ESTUDO DE IMPACTE AMBIENTAL DO  
SOBREEQUIPAMENTO DO PARQUE EÓLICO DA  
SERRA DE SICÓ

**Volume 5 – Elementos Adicionais**  
Empreendimentos Eólicos da Serra do  
Sicó, S.A.

**Janeiro 2020**

**EIA**  
**Anexo 1 – Pedido de elementos adicionais formulado pela Comissão de Avaliação (CA) do**

Figura 1-Esquema ilustrativo das condicionantes técnicas ao nível dos acessos

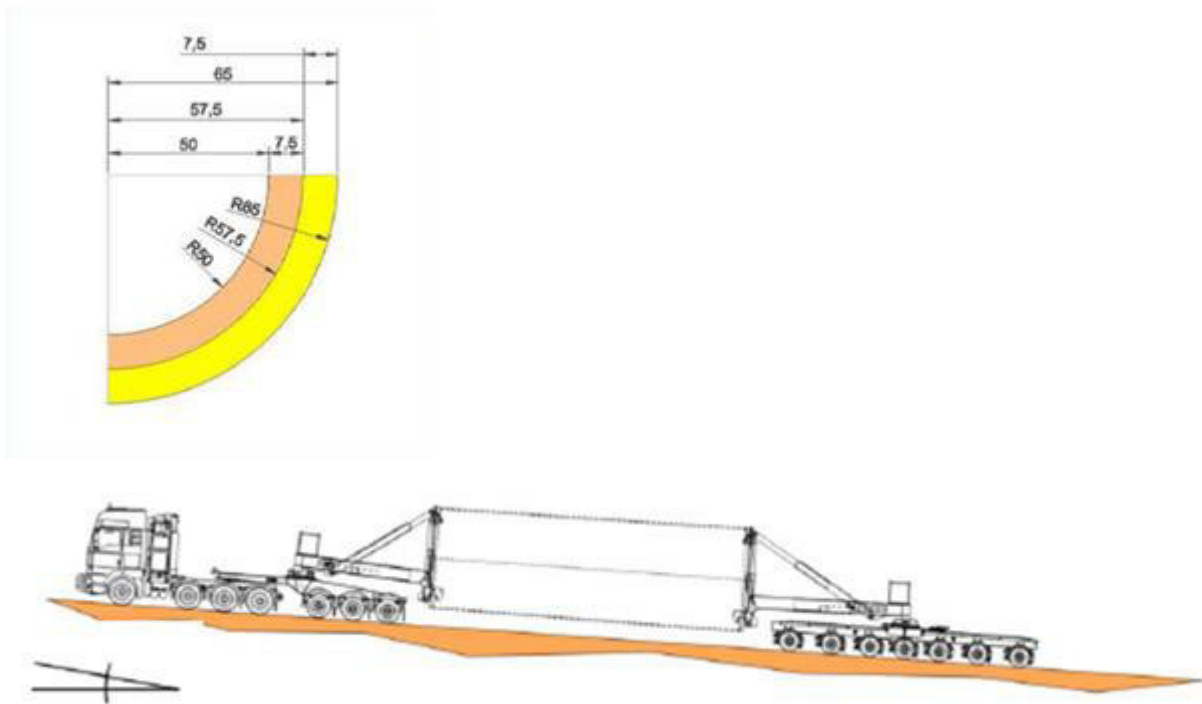
**2.2.1 Com base na cartografia de habitats apresentada no EIA, verifica-se que a plataforma do aerogerador, parte da plataforma de montagem e parte do acesso, coincidem com áreas de habitats prioritários do anexo B-I do Decreto-Lei n° 140/99 de 24 de Abril, com as alterações do Decreto-Lei n° 49/2005 de 24 de Fevereiro, nomeadamente: 6210\* - Prados secos seminaturais e fácies arbustivas em substrato calcário (*Festuco-Brometalia*) (\*importantes habitats de orquídeas); 6220\* - Subestepes de gramíneas e anuais da *Thero-Brachypodietea* e 6110\* - Prados rupícolas calcários da *Alyso-Sedion albi*. Assim, devem ser apresentadas soluções alternativas menos impactantes para os Habitats prioritários identificados acima.**

Conforme explicado no EIA no subcapítulo 1.6 de Antecedentes do EIA e do projeto, foi feito um esforço para minimizar a afetação dos habitats prioritários desde a génese do projeto, através da interação da equipa projetista com a equipa responsável pela elaboração do EIA.

Após se escolher a posição do novo aerogerador que se considerou que correspondia à localização técnica e ambiental mais adequada, foi definida a posição da plataforma e o traçado do acesso, procurando afetar o mínimo possível os habitats prioritário, mas cientes das limitações técnicas existentes.

O trajeto selecionado para o acesso já é resultado de uma otimização que procura minimizar as áreas intervencionadas, e que tem em conta os raios de curvatura dos transportes especiais (> 57,5 m) e inclinações longitudinais (> 7%). Outra eventual solução iria exigir sobrelarguras em zonas de curva e áreas de manobra para os transportes especiais, e soluções de pavimento que trouxessem um incremento de tração para os transportes (como o gravocimento, mas que implicam uma impermeabilização do acesso). Ao nível da vala de cabos qualquer alteração implicaria sempre a afetação de habitats.
